Bilag 1: Teknik- og Erhvervsudvalgets møde d. 6. juni 2019

Hvidbog over høringsbidrag indkommet i forbindelse med offentliggørelse af planforslag tilknyttet nyt indgangsparti til Hotel Svendborg.

Luftfoto over Centrumpladsen

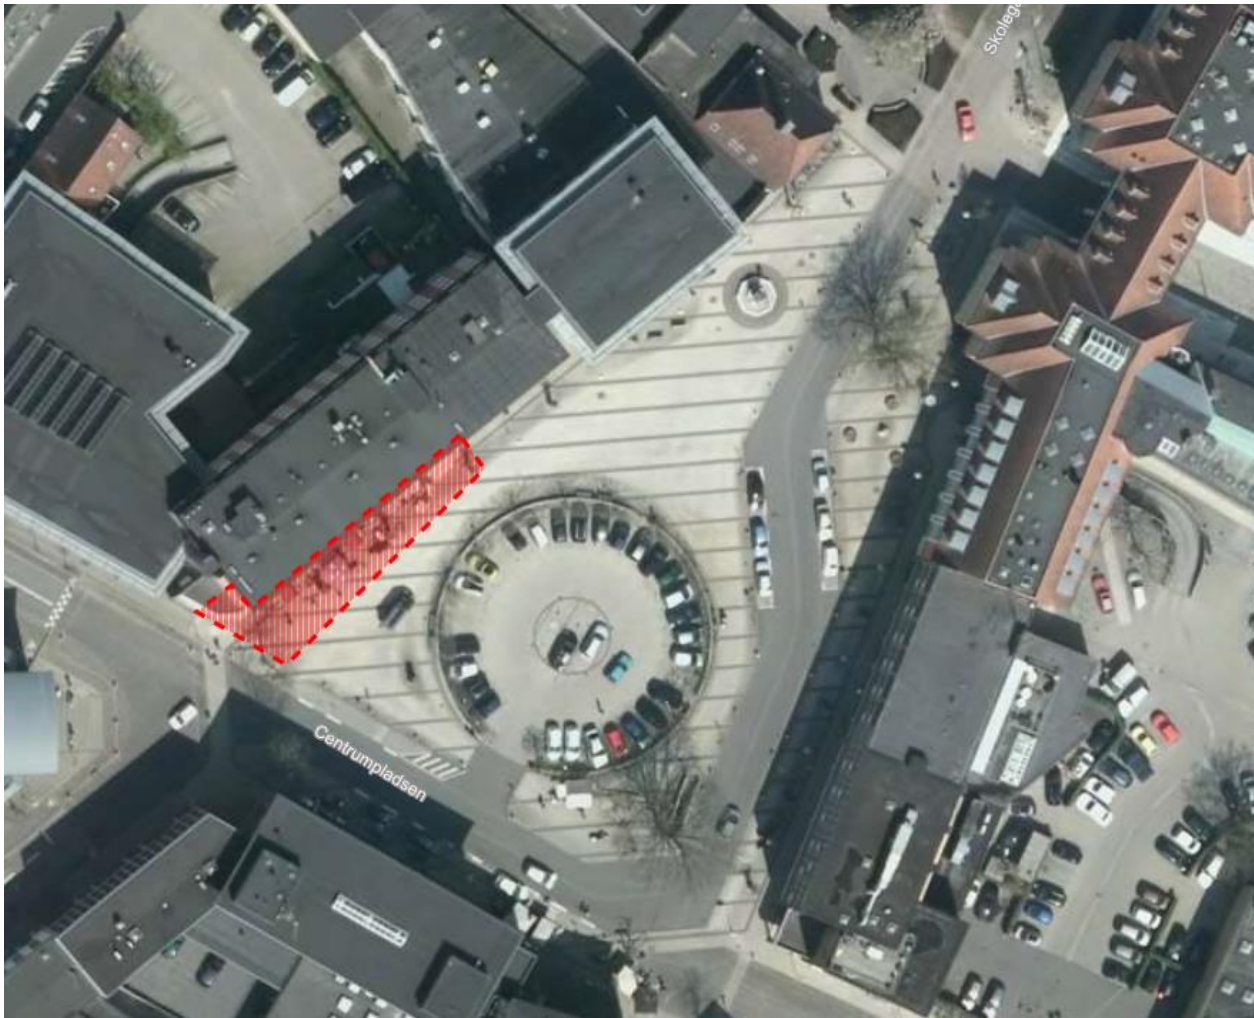
1.3	Fremhæver Centrumpladsen som et af byens få offentlige rekreative byrum. Centrumpladsen er kendetegnet ved en klar geometri med en stram trekantet hovedform understøttet af den omkransende bebyggelse med ensartede bygningshøjder, samt linjerne i belægningen. Derudover et signifikant og fint indpasset cirkulært parkeringsanlæg omkranset af platantræer. Foreningen mener, at såfremt Byrådet vælger at indskrænke det offentlige areal bør en udvidelse af hotellet tilføre byrummet en ny kvalitet, der kan matche stedets klare geometri.	<p>Planlægningen muliggør en tilbygning til Hotel Svendborg, som vil ændre Centrumpladsens geometri.</p> <p>Tilbygningen tilfører hotellet en ny arkitektur og fremhæver indgangen markant.</p> <p>Tilbygningen adskiller sig i højde, form og materiale fra resten af hotellet, idet den udføres i én etage med en form af cirkelslag langs hotellets facade.</p> <p>Cirkelslagene genfindes i flere af elementerne på Centrumpladsen – eksempelvis beplantning, parkering og springvand.</p>	Såfremt der ønskes et ændret projekt vil det, afhængigt af omfang, kræve en ny planlægnings- og høringsproces.

Der henvises til luftfotos bagerst i hvidbogen, som viser hele Centrumpladsens udstrækning, form og indretning.	
1.4	Foreningen mener, at præsentationen af lokalplanen er mangelfuld. Foreningen finder ikke, at konsekvenserne af lokalplanen og den påtænkte tilbygning er belyst tilstrækkeligt i forhold til påvirkningen og brugen af det offentlige byrum. De anbefaler: <ul style="list-style-type: none"> - En fysisk markering på stedet - Lokalplanen suppleres med visualiseringer vist fra Voldgade, fra nordøst, samt fra passagen mellem tilbygning og den runde parkeringsplads. 	Lokalplanforslaget har været i offentlig høring med en visualisering og en illustrationsplan. Illustrationsplanen viser tilbygningen i forhold til den runde parkeringsplads, men ikke i forhold til Centrumpladsen som helhed. På borgermødet blev bygherre opfordret til at udarbejde yderligere visualiseringer. Supplerende visualisering set fra porten til Ramsherred er indsat bagerst i hvidbogen, men har ikke indgået i den offentlige høring.	Såfremt der ønskes et ændret projekt vil det, afhængigt af omfang, kræve en ny planlægnings- og høringsproces.

Beplantning på Centrumpladsen

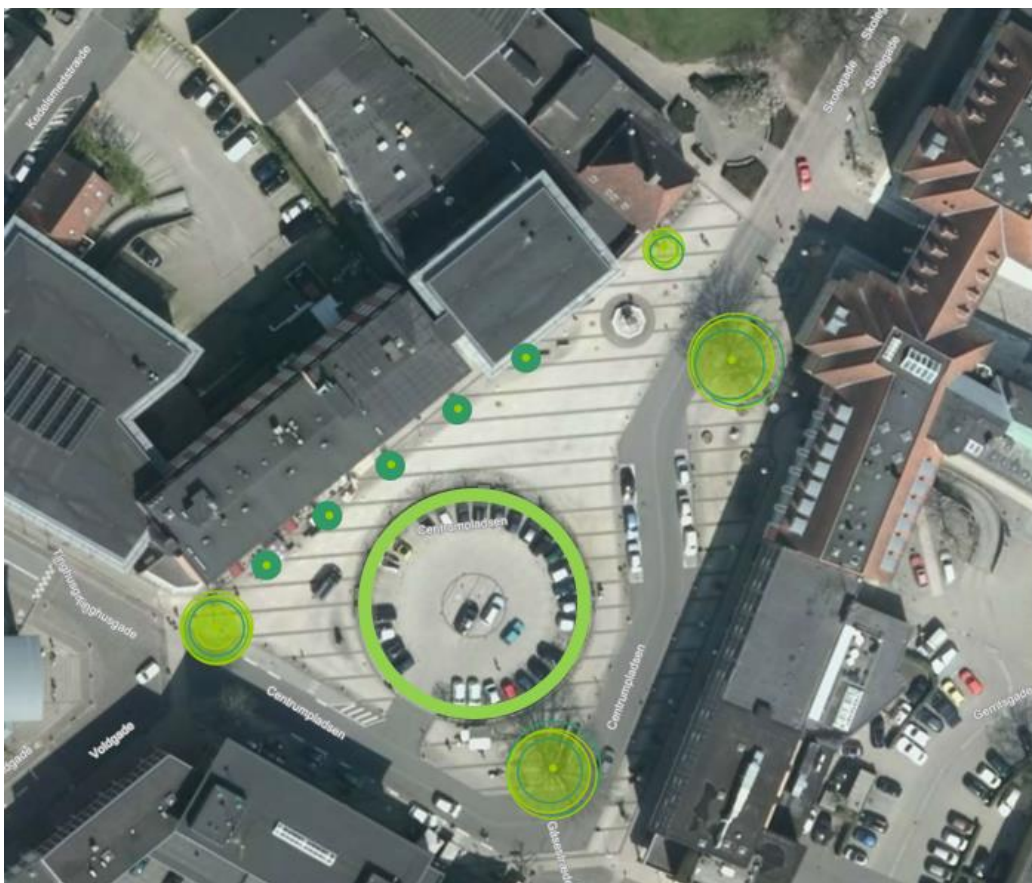
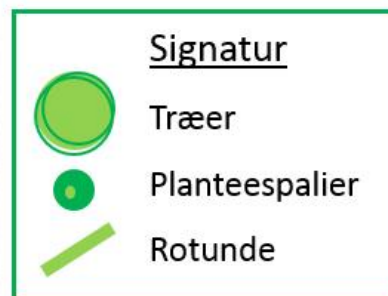
Tre planteespalier fjernes som følge af planlægningen.
